Znak sprawy: ZP-7/2019

Dotyczy przetargu nieograniczonego dla zadania pn.: „Budowa oświetlenia drogowego dróg gminnych w Kośmidrach gm. Pawonków”.

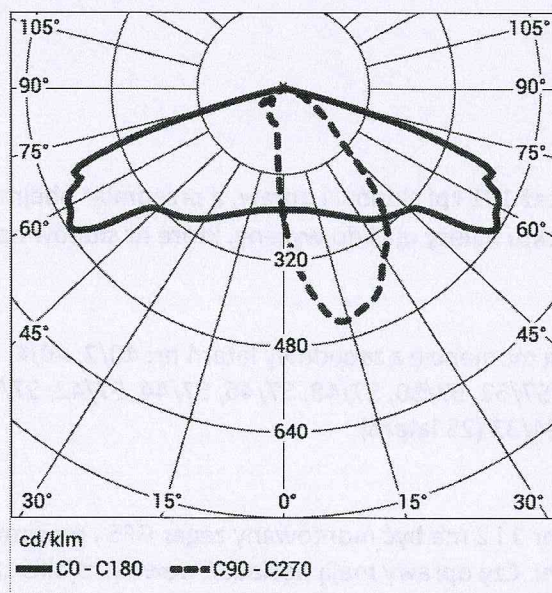
Prosimy o udostępnienie obliczeń fotometrycznych dla każdego z zadań, które posłużyły do doboru opraw.

Zamawiający nie przedstawi obliczeń fotometrycznych dla każdego z zadań z uwagi na fakt, iż w obliczeniach zawarte są dane katalogowe oprawy, które mogą wskazywać na konkretnego producenta. Zamawiający dołącza krzywą rozsyłu oprawy przyjętej w obliczeniach.

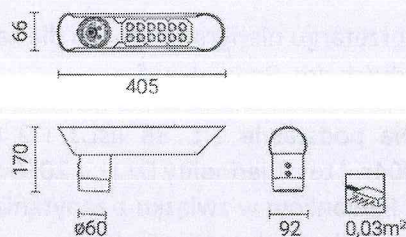
Prosimy o udostępnienie sylwetki oprawy.

Zamawiający przedstawia przykładową sylwetkę oprawy. Jednocześnie dopuszcza zastosowanie oprawy o innej stylistyce, ale o nie gorszych parametrach niż przyjęte w dokumentacji projektowej.
